Ontwerp-plan Peelvenen Leegveld

Zienswijze WBdP betreffende ontwerp-plan

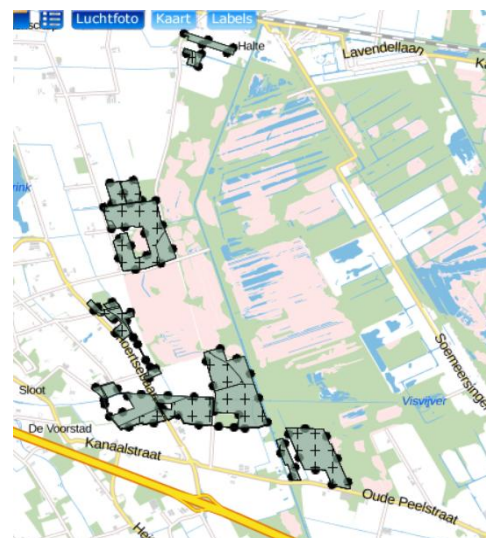
De nieuwe natuur die i.h.k.v. het Plan Leegveld wordt verworven en ingericht, is te zien op het kaartje hier rechts boven.

Niet alle nieuwe natuur is op het kaartje aangegeven. Een deel ervan is eerder al verworven (maar moet nog worden ingericht). Een ander deel wordt later nog aangekocht. Dat gebeurt dan echter zonder dat er de mogelijkheid is om de gronden te onteigenen (daarin is nu wel voorzien).

Het Plan Leegveld had niet op deze manier beperkt moeten worden. De Peel heeft alle gronden heel hard nodig! Er had eigenlijk zelfs veel meer nieuwe natuur begrensd moeten worden om de waterstand in de Peel echt afdoende te kunnen verbeteren. (WBdP heeft dat in 1993 laten zien met haar visie 'De Verheven Peel'.)

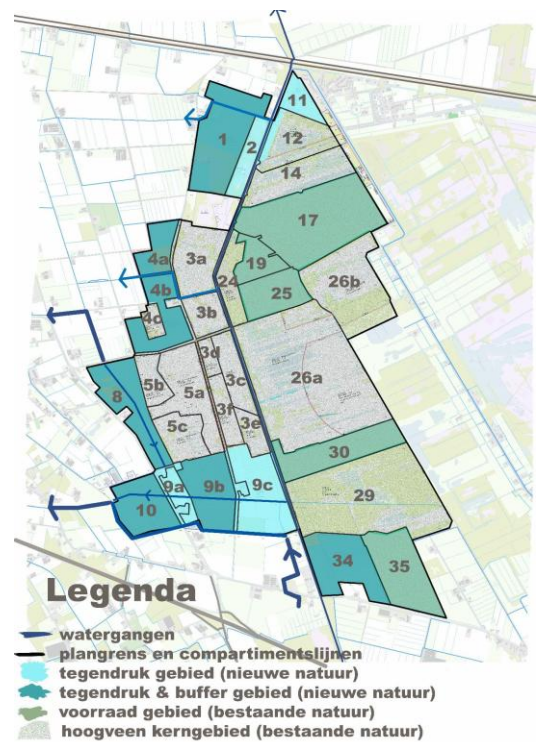
De nieuwe, plus de bestaande natuur wordt met kades (dijken) in compartimenten verdeeld. Zie de figuur op de volgende pagina.

Nog niet overtuigd van het nut van alle kades in de Peel

In de projectgroep is het voor- en nadeel van kades in de bestaande Peel tegen elkaar afgewogen en is mede door inbreng van WBdP het aantal kades verminderd t.o.v. eerdere planversies. Toch heeft WBdP bij sommige van die kades nog twijfels, betreffende het hydrologisch nut en ook de praktische uitvoerbaarheid er van.

Op de maatregelenkaart staat aangegeven dat meerdere waterplassen in de Deurnese Peel verondiept zullen worden met houtsnippers. Daar zet WBdP grote vraagtekens bij. Bij het transporteren van het hout naar die plassen is er een groot risico op beschadiging van de kwetsbare veenbodem. Daar komt bij dat WBdP bezwaar heeft tegen die bosverwijdering op zich (zie hierboven).
